**SAMODZIELNY PUBLICZNY KLINICZNY SZPITAL OKULISTYCZNY**  
**KATEDRA i KLINIKA OKULISTYKI II WYDZIAŁU LEKARSKIEGO**  
**WARSZAWSKIEGO UNIWERSYTETU MEDYCZNEGO**

**Nr sprawy ZP/10/2019**

**NADBUDOWA, ROZBUDOWA I PRZEBUDOWA SAMODZIELNEGO PUBLICZNEGO KLINICZNEGO SZPITALA OKULISTYCZNEGO PRZY UL. SIERAKOWSKIEGO 13 W WARSZAWIE ORAZ WYKONANIE PRAC ADAPTACYJNYCH POMIESZCZEŃ W BUDYNKU SZPITALA PRZY UL. MARSZAŁKOWSKIEJ 24/26 W WARSZAWIE**

**PYTANIA WYKONAWCÓW I WYJAŚNIENIA ZAMAWIAJĄCEGO**

Sposób montażu rolet zintegrowanych

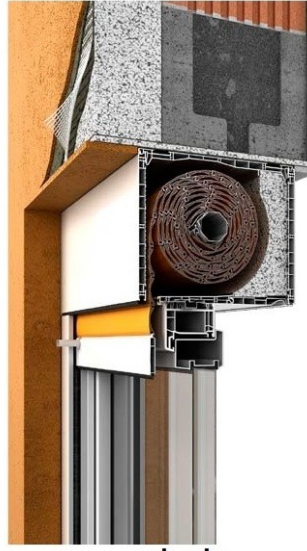
10. Prosimy o podanie specyfikacji żaluzji zewnętrznych antywłamaniowych w budynku (Etap II).

**Odpowiedź:** Żaluzje antywłamaniowe zintegrowane z oknem.

Lamele ok. 4cm wys. z blachy aluminiowej wypełnionej pianką. Prowadnice aluminiowe, przykręcane do ramy okiennej, malowane w kolorze ciemny brąz.

Skrzynka pcv z klapą rewizyjną boczną.

Kolorystyka jak okna: na zewnątrz ciemny brąz, wewnątrz biały.

**Wymiary okien w zestawieniu pomniejszono o wysokość kasety (22cm).**

**Wysokość otworów okiennych 204 cm.**

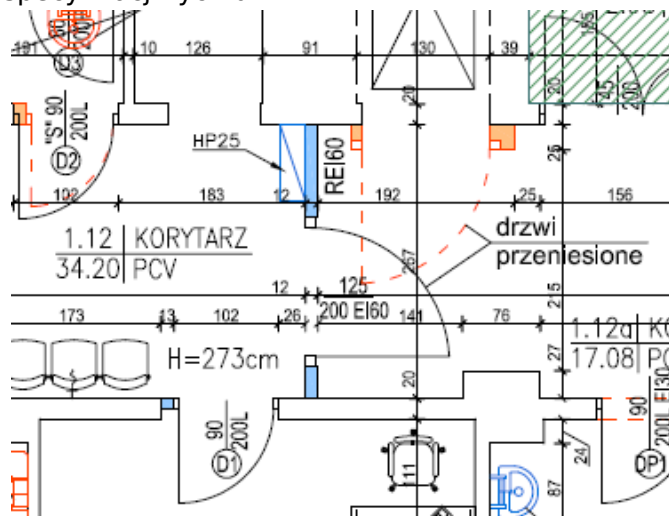
43. Zwracamy się z prośbą o podanie specyfikacji technicznej ślusarki aluminiowej S16, S17, S18, S19, S20 (etap 2).

**Odpowiedź:** Profile aluminiowe bazowe prostokątne szer ok. 50mm. Szyba bezpieczna gr. 16mm

W naświetlach o odporności ogniowej profile łączone materiałem ogniotrwałym oraz wypełnienie szybą o gr min. 17mm o odpowiedniej odporności ogniowej.

Uwaga; dopuszcza się dzielenie przeszkleń w zależności o wybranego systemu za zgodą projektanta.

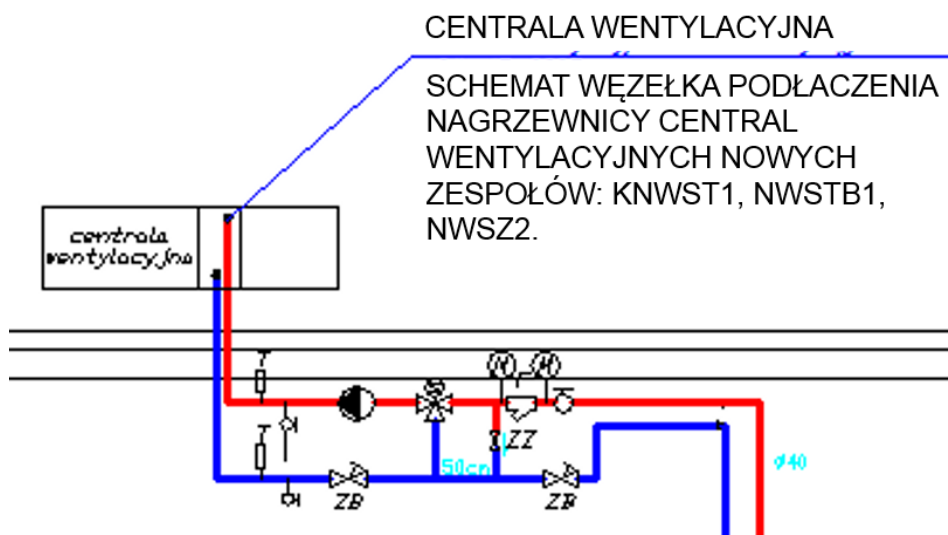
84. Dot. Etap 1. instalacja wentylacji i klimatyzacji. Prosimy o uzupełnienie rzutu strychu i dachu ze wskazaniem lokalizacji nowoprojektowanych central wentylacyjnych KNWST1, NWSTB1, NWSZ2

**Odpowiedź:** Lokalizację tych central proponuje się ustalić podczas koordynacji budowlanych, gdyż nie ma rysunku strychu z istniejącymi elementami. Stosowanie do oferowanych urządzeń zostanie podjęta decyzja o lokalizacji central.

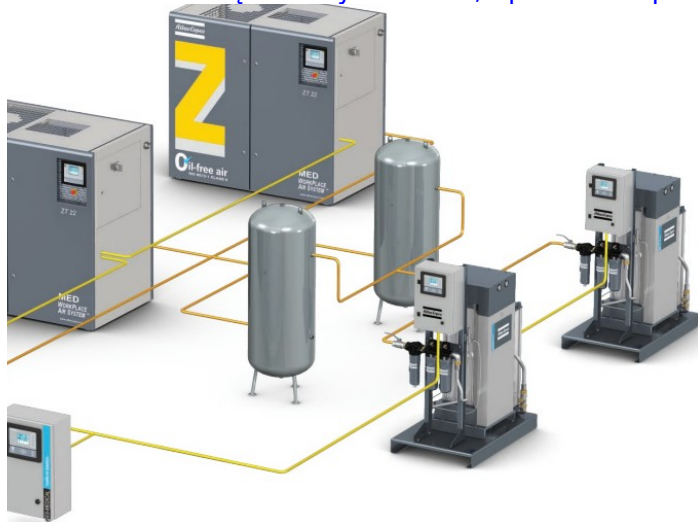
103. Dot. Etap 1. Prosimy o udostępnienie schematu sprężarkowni powietrza medycznego.

Zakładano rozwiązanie systemowe, np. Atlas Copco.

Schemat sprężarkowni powietrza medycznego - zgodnie z zaleceniami Atlas Copco.
